再処理施設 廃棄物管理施設 MOX燃料加工施設

使用前事業者検査の状況及び 設工認申請に係る対応状況

令和3年8月13日

日本原燃株式会社

燃料加工建屋の直下PS検層データ及び直下地盤モデルのS波速度構造

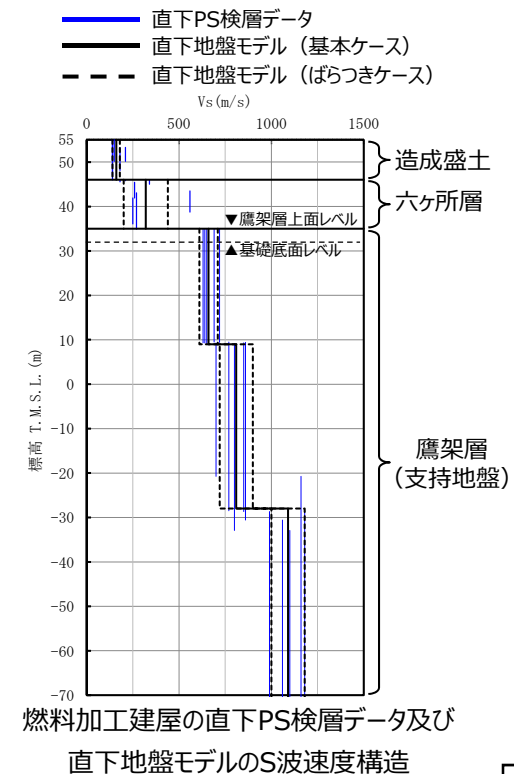
No.	審査会合日	指摘事項	対応方針
1	2021.3.15	エリアごとの平均的な地盤物性値に基づく地盤モデルを用いる場合は、その妥当性の説明ロジックとして、その地盤モデルを入力地震動の評価に用いても安全上支障がないこと、設計用地震力の設定において施設への影響評価も含めて地盤のばらつきが適切に考慮されていることの観点で整理すること。	エリアごとの平均的な物性値に基づく地盤モデルに加え、各建物・構築物の直下PS検層データを用いた耐震評価を実施する方針とする。
2	2021.3.15	データの拡充にあたっては、各エリア内で得られた調査結果を詳細に示したうえで、地下構造が同様な速度構造であること、PS検層結果と地盤モデルのばらつき範囲の関係性、地表付近でPS検層結果のデータが得られていない部分の扱いについて説明すること。	各エリア内において速度構造が建屋位置ごとに相違していることから、各建物・構築物の直下PS検層データを用いた耐震評価を実施する方針とする。
3	2021.4.13	第1回申請対象施設である安全冷却水B冷却塔についても近傍データに基づき整理すること。また、他の建物・構築物に対しても第1回申請において示す基本的な方針との関係を踏まえて必要な説明をすること。	安全冷却水B冷却塔について、近傍のPS検層データを用いた耐震評価を実施する方針とする。
4	2021.4.13	直下もしくは近傍の直下PS検層データが複数得られている場合について、直下地盤モデルとしてばらつきを考慮するのか、ロジックを整理し根拠を明確にして説明すること。	直下PS検層データが複数得られている建物・構築物については、そのデータのばらつきを考慮した耐震評価を実施する方針とする。
5	2021.4.13	表層地盤を敷地全体のモデルとして扱い、そのデータのばらつきの影響評価について、地盤ばねの剛性を変化させた場合の検討として行うのであれば、 $\pm 1\sigma$ を超えるデータがあることに留意すること。	各建物・構築物の直下PS検層データによれば、速度構造設計用地盤モデルに考慮しているばらつき幅を超えるものがあることから、各建物・構築物の直下PS検層データを用いた耐震評価を実施する方針とする。

- 燃料加工建屋の直下地盤モデルの速度構造については、複数の直下PS検層データに基づく平均値を設定した。
- 支持地盤及び表層地盤の物性値の設定に用いるS波速度及びP波速度は、燃料加工建屋の直下PS検層データに基づき設定する。
- ひずみ依存特性については、支持地盤及び表層地盤の両方に対して設定することとし、各孔における速度境界間を占める主な岩種に対応するように、岩種ごとの繰返し三軸圧縮試験結果に基づき設定した。
- 地盤物性のばらつきケースについては、複数の直下PS検層データに基づく平均値±1σを考慮した。
- 燃料加工建屋の地震応答計算書に記載する地盤モデルは、本頁に示す直下地盤モデルとする。

② 飛来物防護ネットの耐震評価の考え方 (2) 座屈拘束ブレース採用の理由

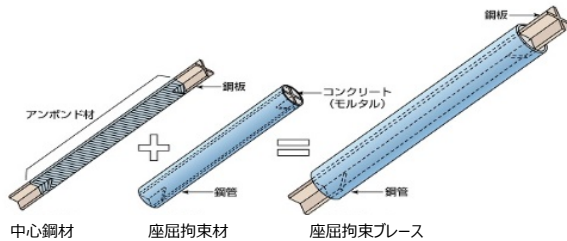
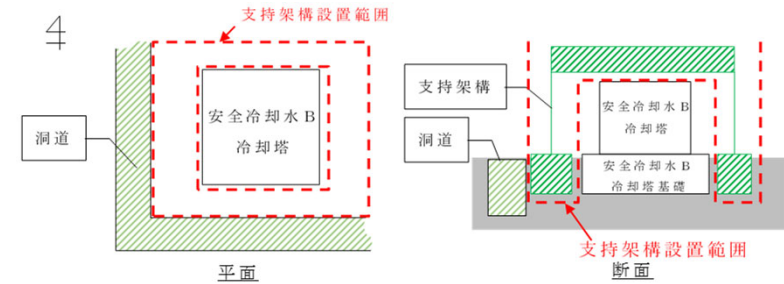
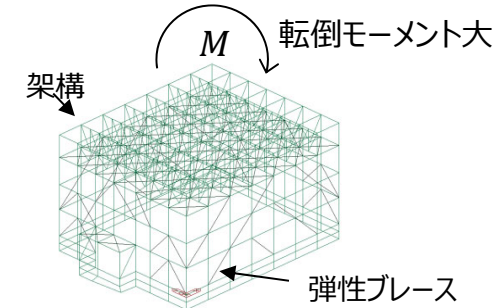
No.	審査会合日	指摘事項	対応方針
1	2021.7.26	①飛来物防護ネットの上部構造と基礎の耐震評価の全体体系について説明すること。 ②座屈拘束ブレースの設計方針, 目的・採用理由, 配置の考え方, 解析モデルの扱い評価方法について説明すること。 ③質点系モデルと3次元フレームモデルでの弾塑性の応答解析結果を比較し, 部材レベルで妥当性及び保守性を示すこと。	①全体の評価体系の流れがわかるフローを示す。 ②座屈拘束ブレースの採用理由や配置の考え方などを示す。 ③座屈拘束ブレースの荷重時刻歴、履歴ループ、周辺部材の荷重を比較することにより、質点系モデルが妥当であることを示す。

- 冷却塔及び周辺構造物（洞道）による配置制約を考慮し、弾性ブレースを組み込んだ暫定構造で3次元フレームモデルを構築
- 地震荷重による概略評価の結果、転倒モーメントが大きく、水平荷重の低減対策が必要となった。

配置制約のもとで地震荷重低減するため
座屈拘束ブレースを採用

- 低降伏点鋼（大臣認定材料）を用いた中心鋼材を鋼管とモルタルで拘束し、座屈せず安定的に塑性化する構造を採用
（安定した弾塑性応答特性であることを実証試験等にて確認）
- ブレースが塑性変形することでエネルギーを吸収し、減衰効果が付加
- 座屈拘束ブレースは、第3者機関（日本建築センター）にて確認済みの設計法を適用
- 製作要領、品質管理要領は、第3者機関にて確認済の要領を適用

有効応力解析概要図 (①断面)

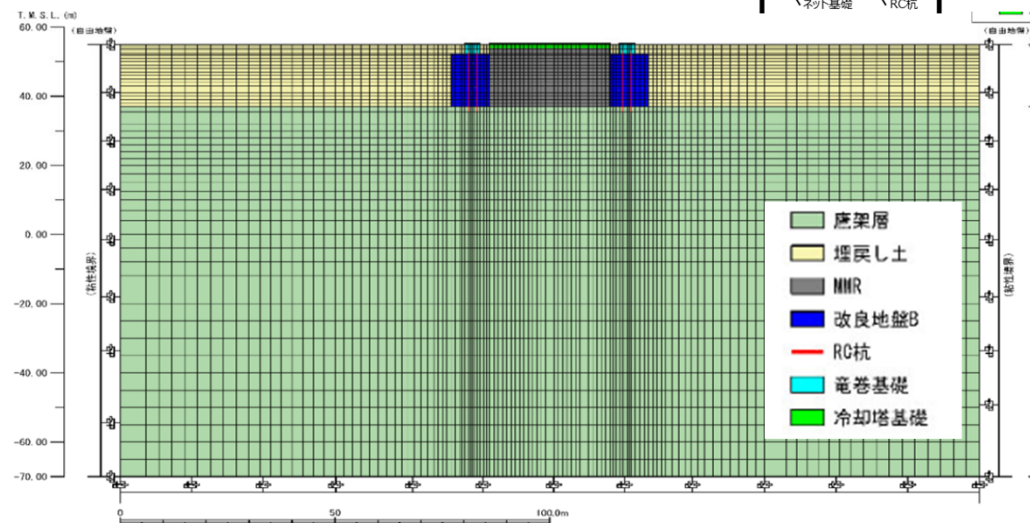
9	2021.7.26	地盤液状化による想定事象に対する確認が網羅できていることを示すこと。	耐震設計全体の流れを整理することで地盤液状化にて想定すべき事象が網羅出来ていることを整理した。
10	2021.7.26	有効応力解析における評価条件の妥当性や結果の保守性についても説明を行うこと。	有効応力解析の解析条件（解析モデル、物性値設定等）の妥当性を整理した。
11	2021.7.26	有効応力解析を用いた評価及びその他手法を用いた評価について妥当性を示すこと。	有効応力解析結果等を用いた各評価の妥当性について整理した。

- 鷹架層（直下地盤）、改良地盤、埋戻土、MMR、**ネット基礎**としてモデル化する。
- 解析モデル断面は、側方の液状化対象層の影響を受けやすい施設の短辺断面のうち、冷却塔断面を含む中央部（断面①）及び改良地盤全断面を含み杭と改良地盤端部が最小となる断面（断面②）とする。
- 液状化対象層は、埋戻土とし、有効応力解析に用いる解析パラメータとして、敷地内の液状化強度試験結果の下限値により液状化強度物性値を設定する。
- 解析プログラムは、「FLIP」とする。

- 杭の健全性評価
側方土圧を考慮した有効応力解析による杭の発生応力に対し、断面検討により杭の健全性を確認する。
- 滑動評価
有効応力解析による支持岩盤と改良地盤の接合面における最大せん断力に対し、地盤のせん断抵抗力及び杭の根入れ効果により施設全体が滑動しないことを確認する。
